O/Ref. : BXL20007_BXL20395_733_PUN **BRUSSEL. Ravensteinstraat 23 Baron Hortastraat 9. Paleis voor Schone Kunsten (arch. V. HORTA)**
Behr. : GM/AE **(= delen beschermd als monument)**
U/Ref. : 2043-0067/25/2024-421PU **UNIEKE VERGUNNING : borstweringen en trapleuningen in de Hortahal en het filmmuseum**
NOVA : 04/PFU/1956272 **Demande de BUP – DPC du : 22/10/2024**
Corr DCE: Amandine EVEN
Emanuelle DE SART

Eensluidend advies van de KCML

Bestaande borstwering en voorgestelde aanpassing (beide uit het aanvraagdossier)

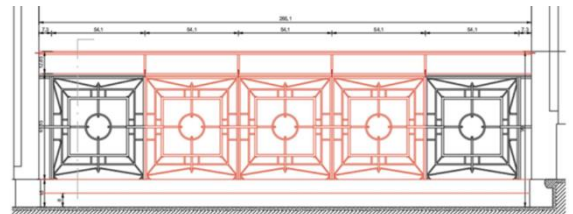
- Met betrekking tot de aanpassing van de gebogen borstwering op het middelste bordes (HH5) aanvaardt de KCML de invulling van de bestaande centrale, ovale opening om het valrisico te beperken. De voorgestelde invulling met een volle stalen plaat oogt echter zwaar en is in tegenspraak met het transparante en lineaire karakter van de oorspronkelijke borstwering. De KCML vraagt dit element te herzien en een lichter alternatief voor te stellen, zoals een opdeling met fijne metalen stangen in de lijn van de bestaande verdeling. Dit nieuwe voorstel moet op voorhand ter goedkeuring aan de DCE worden voorgelegd.
